臺南市政府 函

主旨：檢送111年12月29日「臺南市都市計畫委員會第119次大會」會議紀錄一份，請查照。

臺南市都市計畫委員會 第 119 次會議紀錄

第 二 案：變更臺南市主要計畫（配合臺南都會區北外環道路第四期新建工程）案

附圖、「變更臺南市主要計畫（配合臺南都會區北外環道路第四期新建工程）案」

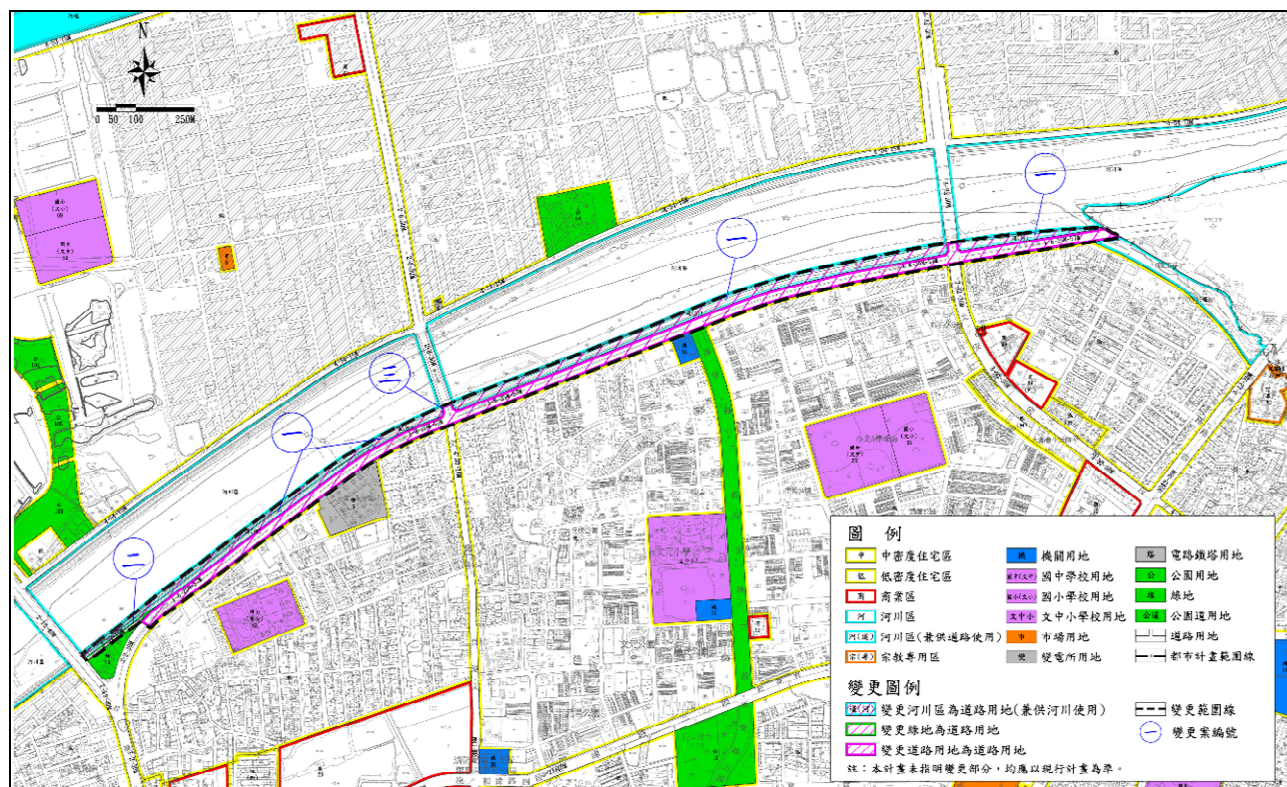
- (一) 本計畫係依據內政部營建署 110 年 5 月 6 日提出「臺南都會區北外環道路第四期新建工程」之用地範圍辦理都市計畫變更，其路線規劃、起迄點及匝道位置等涉及交通規劃與工程設計專業，請補充方案選擇及相關考量因素，提供該計畫案環評、環差與公聽會相關內容，並擇要納入計畫書適當章節敘明。
- (二) 本計畫除加強論述本計畫道路工程公益性、必要性外，請提案機關單位適時補充科學分析與數據等論述資料，以備各級都市計畫委員會審查參考，以資完備。
 - 1. 請補充本計畫規劃路線有關鹽水溪北岸、南岸 2 方案之優劣評估，比較分析其成本、效益、沿線所涉及私有土地及地上物之拆遷數量…等，並說明採用現行路線方案之理由。
 - 2. 請補充本計畫工程用地與鹽水溪公告河川治理計畫範圍之明確圖示，並說明本計畫工程無法全線利用鹽水溪行水區域與堤岸設置高架道路之依據及理由。
 - 3. 請補充本計畫工程區段設置匝道數量及位置選擇之規劃理由，並具體說明其交通影響及改善效益。
 - 4. 請加強論述本計畫工程採行高架化之公益性、必要性，並說明本區段無法以平面道路型式替代之理由。
 - 5. 請補充本計畫工程 3D 模擬示意圖，並逐段說明路幅寬度與高程，標示與沿線民房距離、與周邊土地使用及道路系統之關聯，俾提供各級都市計畫委員會審查參考。

決議：除下列各點外，其餘准照本會專案小組建議意見（詳【附錄】）及市府工務局 111 年 12 月 21 日南市工新一字第 1111649120 號函送修正計畫書、圖通過。

附圖、「變更臺南市北區都市計畫(細部計畫)(配合臺南都會區北外環道路第四期新建工程)」變更計畫內容示意圖

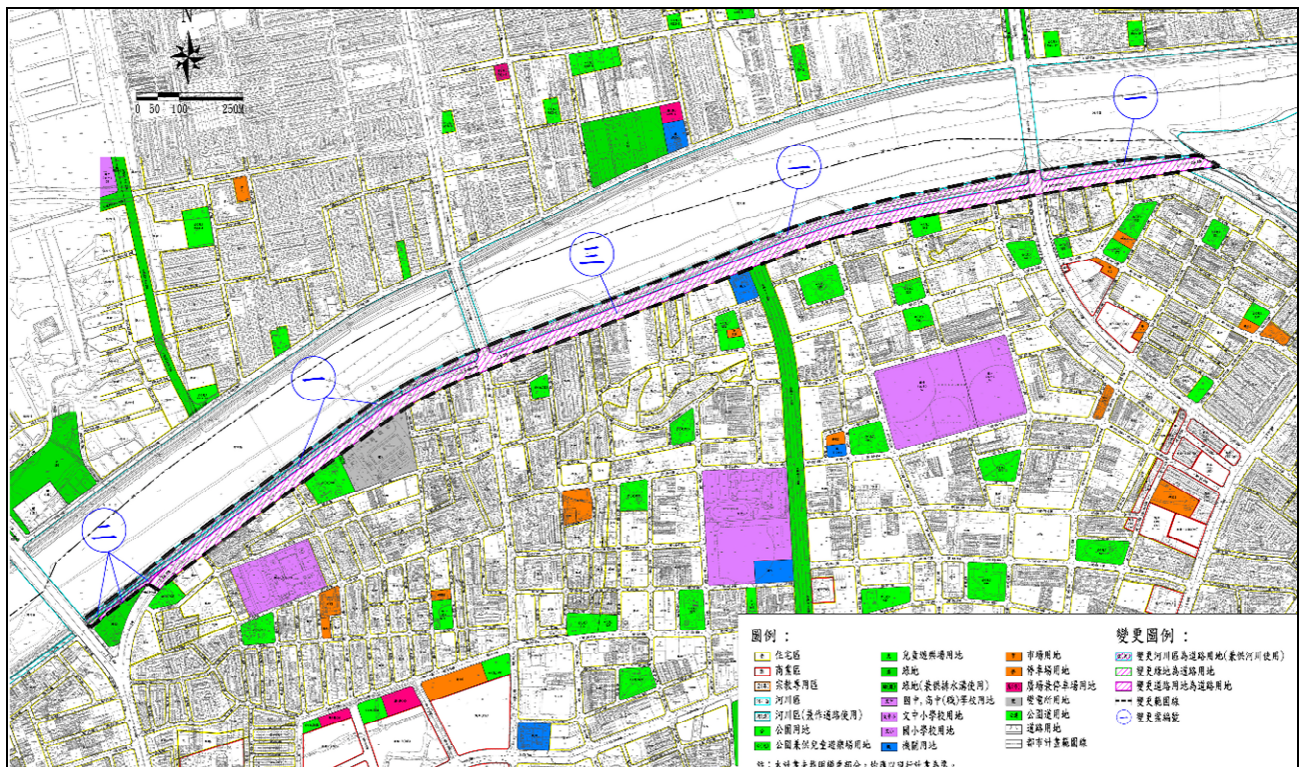
- (一) 本計畫係依據內政部營建署 110 年 5 月 6 日提出「臺南都會區北外環道路第四期新建工程」之用地範圍辦理都市計畫變更，其路線規劃、起迄點及匝道位置等涉及交通規劃與工程設計專業，請補充方案選擇及相關考量因素，提供該計畫案環評、環差與公聽會相關內容，並擇要納入計畫書適當章節敘明。
- (二) 本計畫除加強論述本計畫道路工程公益性、必要性外，請提案機關單位適時補充科學分析與數據等論述資料，以備各級都市計畫委員會審查參考，以資完備。
 - 1. 請補充本計畫規劃路線有關鹽水溪北岸、南岸 2 方案之優劣評估，比較分析其成本、效益、沿線所涉及私有土地及地上物之拆遷數量…等，並說明採用現行路線方案之理由。
 - 2. 請補充本計畫工程用地與鹽水溪公告河川治理計畫範圍之明確圖示，並說明本計畫工程無法全線利用鹽水溪行水區域與堤岸設置高架道路之依據及理由。
 - 3. 請補充本計畫工程區段設置匝道數量及位置選擇之規劃理由，並具體說明其交通影響及改善效益。
 - 4. 請加強論述本計畫工程採行高架化之公益性、必要性，並說明本區段無法以平面道路型式替代之理由。
 - 5. 請補充本計畫工程 3D 模擬示意圖，並逐段說明路幅寬度與高程，標示與沿線民房距離、與周邊土地使用及道路系統之關聯，俾提供各級都市計畫委員會審查參考。

決議：除下列各點外，其餘准照本會專案小組建議意見（詳【附錄】）及市府工務局 111 年 12 月 21 日南市工新一字第 1111649120 號函送修正計畫書、圖通過。

附圖 1、修正前後變更內容示意圖

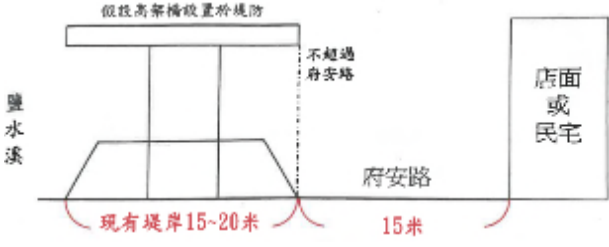
編號	變更位置	變更內容		變更理由	備註
		原計畫	新計畫		
1	臺南市主要計畫東側。	河川區 (0.16 公頃)	河川區兼供道路使用 (0.16 公頃)	一、因北外環道路第 2 期新建工程局部路段結構外緣距現有建築物僅約 2 公尺，需俟將來依建築線退縮重建後方可滿足側向淨空 4.5 公尺之標準，雖符合目前相關法規，但因其重建時間並不確定，爰將利用北側鹽水溪現有未登錄地及公有地空間，調整路線略微北移方案，以達本工程安全與經濟之公路設計目標及避免影響整體道路工程之興建時程。 二、變更範圍位於「臺南市主要計畫」東側，土地使用分區為河川區，為利後續工程施作與用地取得，須儘速配合辦理變更都市計畫作業。	公展變 1 案。
2	臺南市主要計畫東側至邊界處	河川區 (0.49 公頃)	河川區兼供道路使用 (0.49 公頃)	依 108 年 8 月 15 日發布實施「變更臺南市主要計畫（第五次通盤檢討）（第二階段）案」之計畫範圍線，檢核本府配合北外環道路第 2 期新建工程變更臺南市主要計畫之變更範圍，查尚有部分路權範圍之河川區未納入變更為河川區兼供道路使用，其產權為市有及國有，現況為河川，為符變更原意，於本計畫案併同列案補正，以資完備。	計畫書圖補正，新增變 2 案。

【附圖】本府工務局建議修正變更計畫示意圖

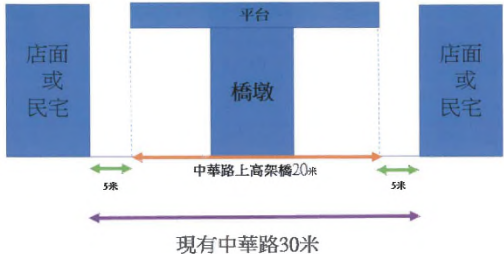
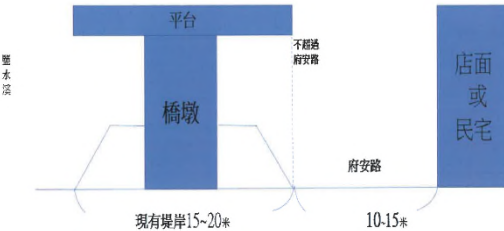
決 議：一、除依本府工務局 111 年 12 月 21 日南市工新一字第 1111649253 號函補充修正意見，考量道路工程細部設計需求，新增變更工業區為道路用地(永康區頂溪段 787、788、828 地號)(詳附圖)並調整計畫案名為「變更高速公路永康交流道附近特定區計畫（配合北外環道路第二期新建工程用地路權範圍調整)案」，其餘准照本案公開展覽計畫書圖通過。
